**Avis délibéré de la mission régionale d'autorité
environnementale sur le projet de création d'un barrage à
usage d'irrigation agricole sur la commune de Plats (07)**

Avis n° 2021-ARA-AP-1130

Avis délibéré le 21 avril 2021

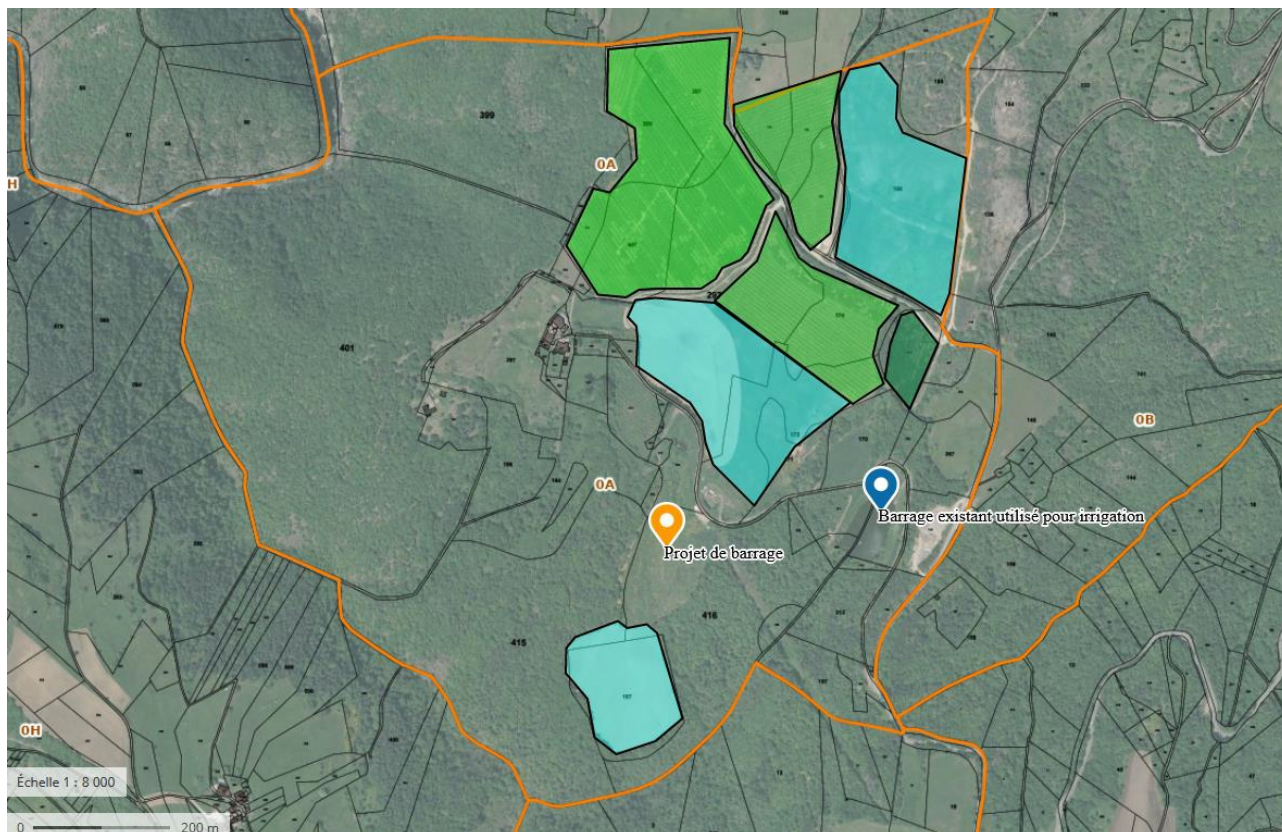
Par ailleurs, le dossier n'est pas clair quant à la justification du volume des besoins en eau dans la mesure où des parcelles sont déjà irriguées par le barrage existant, d'autres sont mises en exploitation d'une part en utilisant le barrage existant et d'autre part en utilisant les eaux du projet de barrage. De ce fait il est difficile de comprendre ce qui justifie un volume de stockage utilisable de 19.000 m³ d'eau en complémentarité du volume stocké dans la retenue déjà existante.

Elle recommande également de justifier la taille de la retenue.
